### **Aneks nr 1 do**

## **Raportu o oddziaływaniu na środowisko przedsięwzięcia: „Eksploatacja złoża melafiru „Rybnica I” w Rybnicy Leśnej gm. Mieroszów pow. wałbrzyski”**

Niniejszy aneks jest odpowiedzią na pismo Regionalnej Dyrekcji Ochrony Środowiska we Wrocławiu sygn. WOOS.4242.57.2011.AN.1 z 21 stycznia 2011 (w zał.). Odpowiedzi są sformułowane zgodnie z numeracją uwag zawartych w w/w piśmie.

Rys. 3

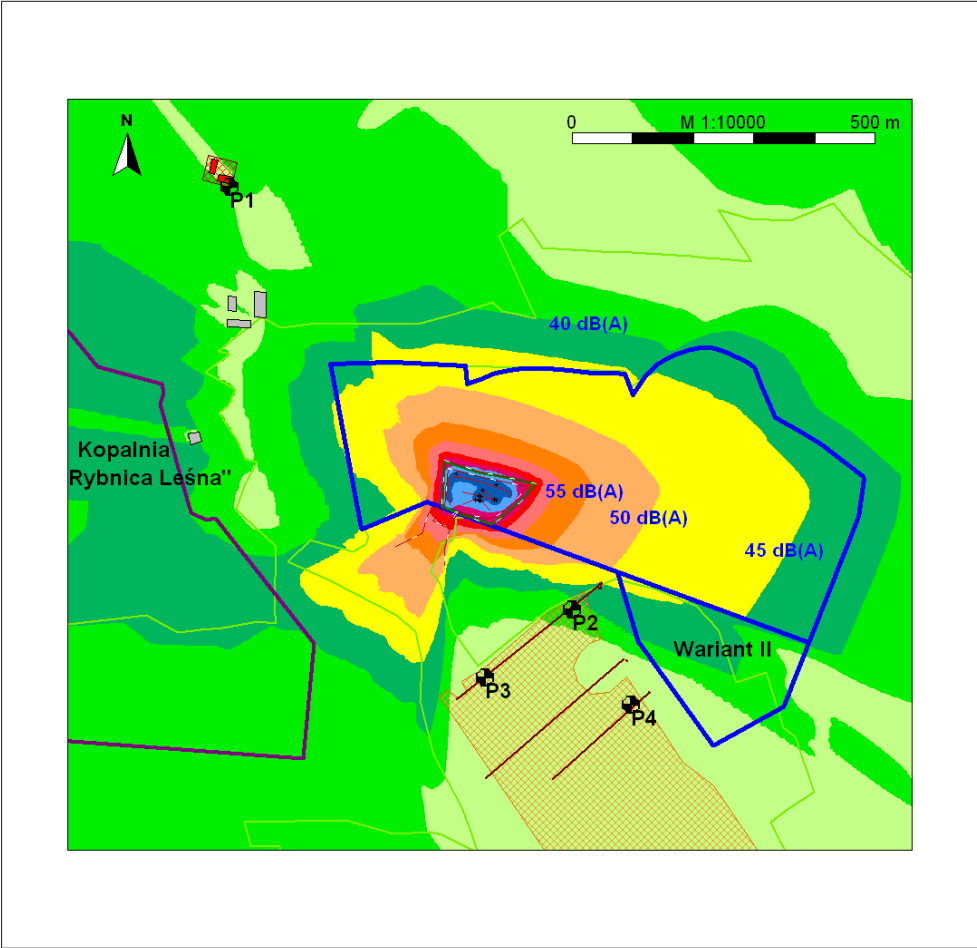
7. W związku z powyższym (pkt 8) należy przedstawić analizę emisji hałasu oraz zanieczyszczeń do powietrza pod kątem docelowej wielkości planowanego przedsięwzięcia.

Wydrukiem z przeprowadzonych obliczeń w zakresie emisji hałasu są mapy zasięgu emisji hałasu. Mapy te dla analizowanych wariantów omyłkowo nie dołączono do raportu. Przedstawia się je poniżej:

Zasięg poziomy hałasu w otoczeniu Zakładu. Pora dnia  
Wariant I, 1 rok eksploatacji
